**Betreft: Handhavingsverzoek Rijkswaterstaat West Nederland-Noord  
m.b.t. niet naleven Projectplan Waterwet Dijkversterking Marken**

Op hoofdpunten wordt niet voldaan aan het Projectplan Waterwet Dijkversterking Marken, Zuidkade en Westkade d.d. 24 april 2020 met nummer 31120987. Dat betreft de positie, de hoogteopgave en de bekleding van het buitentalud van de dijk. Ten gevolge van die afwijkingen worden er tijdens de uitvoering en in de definitieve situatie diverse nieuwe risico's geïntroduceerd en zijn bepaalde meekoppelkansen minder goed mogelijk.

Figuur 2.2 Verwijderen van de bestaande kade

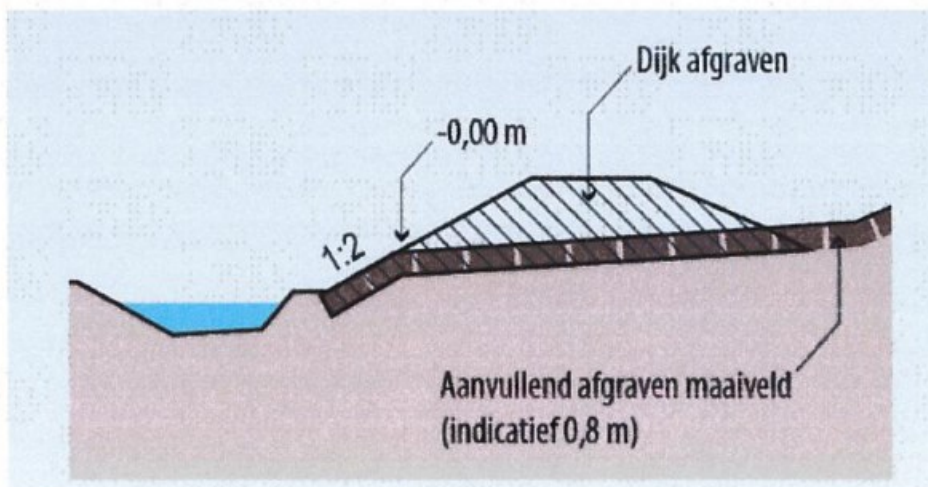
Op basis van bovenstaande citaten mogen we er dus vanuit gaan dat er eerst buitendijks een dijk wordt aangelegd tegen de bestaande dijk en dus niet zoals nu uit het ontwerp van de aannemerscombinatie blijkt de nieuwe dijk vooral op de bestaande dijk wordt aangelegd.

13: Zie ook figuur 2.2 m.b.t. verwijderen bestaande kade

=> *hoe duidelijk wil je het hebben. Woorden zijn mogelijk multi-interpretabel, maar plaatjes niet!*

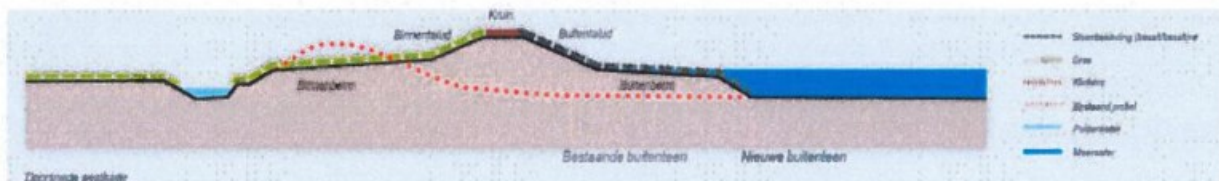
De indicatieve verschuiving kruin Westkade van 15 meter en Zuidkade van 20 meter is in het voorlopig ontwerp van de aannemerscombinatie 6 meter. Dat is natuurlijk een veel grotere afwijking dan enkele meters verschil.

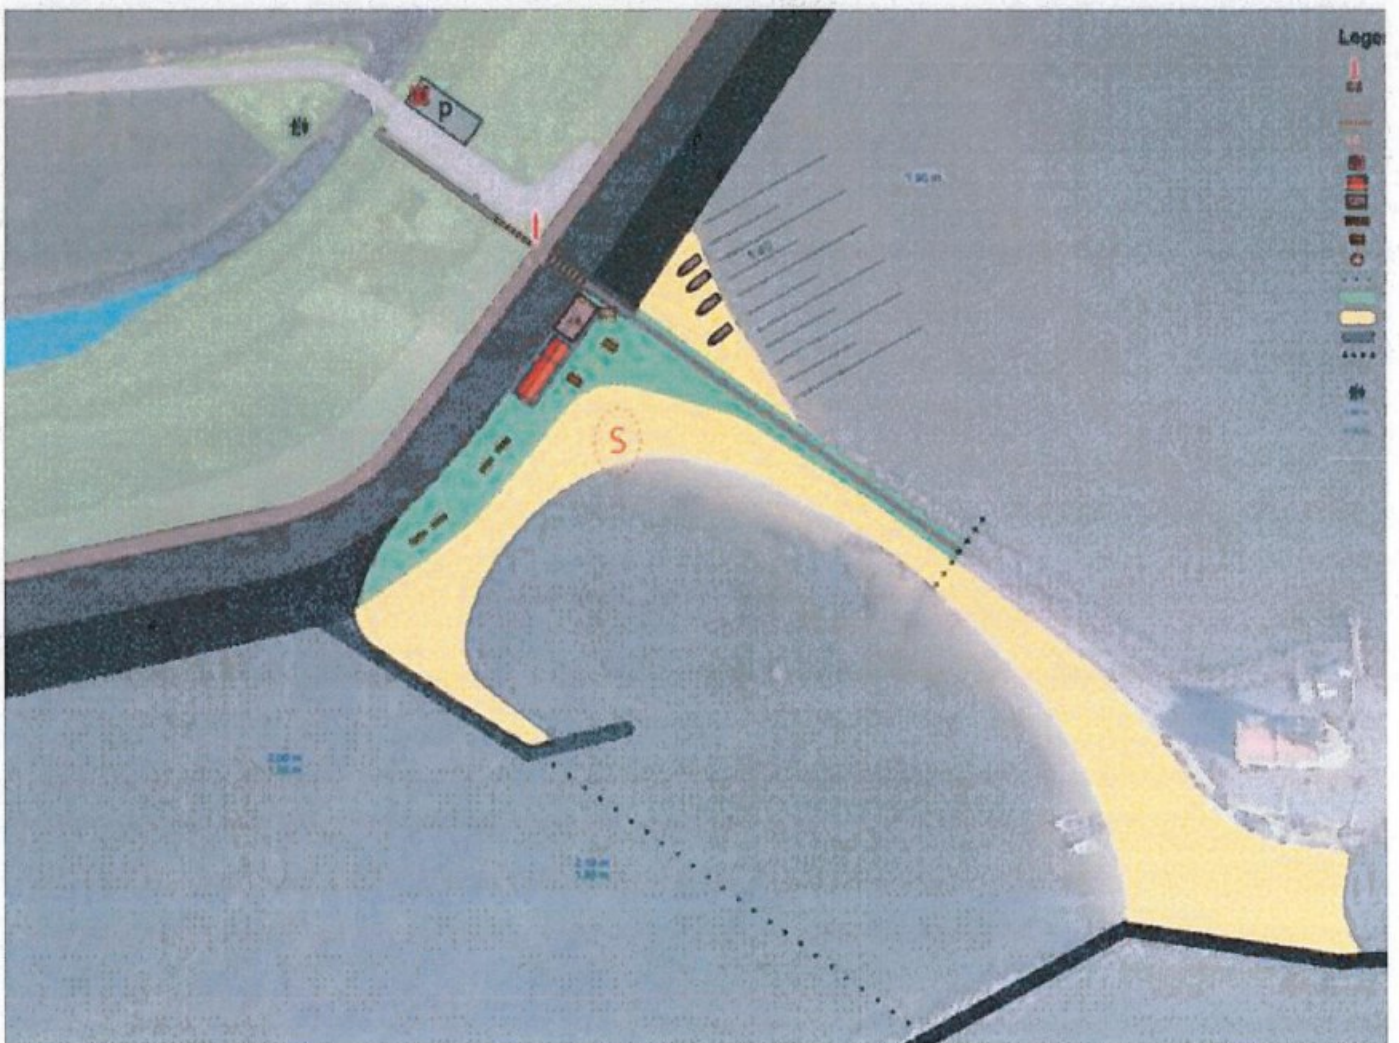
=> Het strandje aan de Noordkant van het dijke naar de Vuurtoren lijkt wel te voldoen aan de eisen (dat gaat nog blijken bij nadere uitwerking)

=> Bij de meekoppelkansen (zie paragraaf 2.6 blz. 24/25) was het als volgt ontworpen en dat is conform de beschrijving in het Projectplan:

=> Dan moet er natuurlijk wel een recreatie waardig strandoppervlak overblijven.

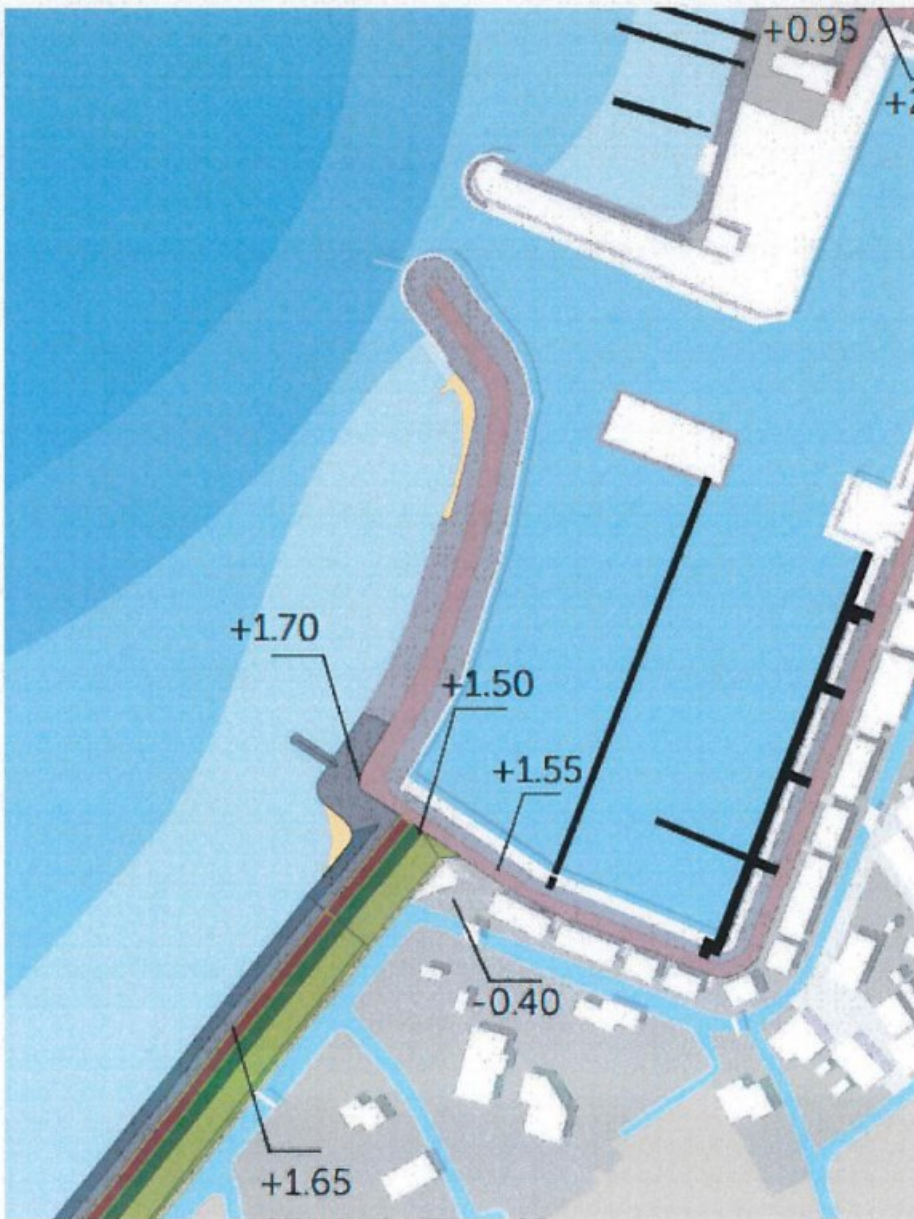
22/23 paragraaf 2.5: Uitgangspunten voor strand Zuidzijde Haven worden hier beschreven en ondersteund met figuur 2.14

=> Vanwege het ontwerp van de aannemer, waar de nieuwe dijk grotendeels op de bestaande dijk komt, sluit die anders aan op de bestaande Hogedijk met consequenties voor het strandje (zie hieronder)

**Figuur 2.14 Westkade bij de zuidzijde van de Haven**

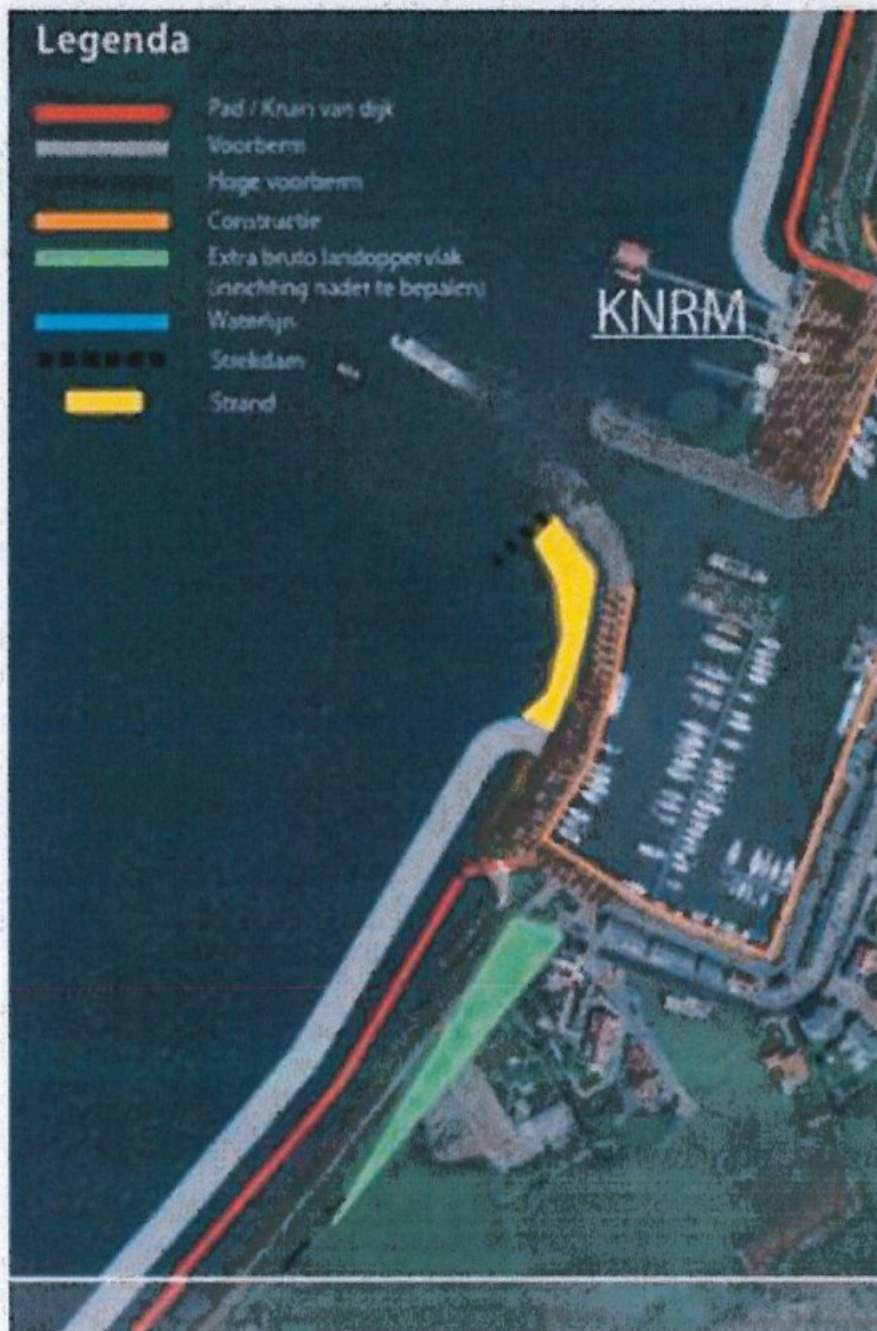
=> Zoals het nu lijkt komt er geen strand op een nieuwe locatie en zal van het bestaande strandje niet veel overblijven

=> In het Projectplan was het als volgt ontworpen:
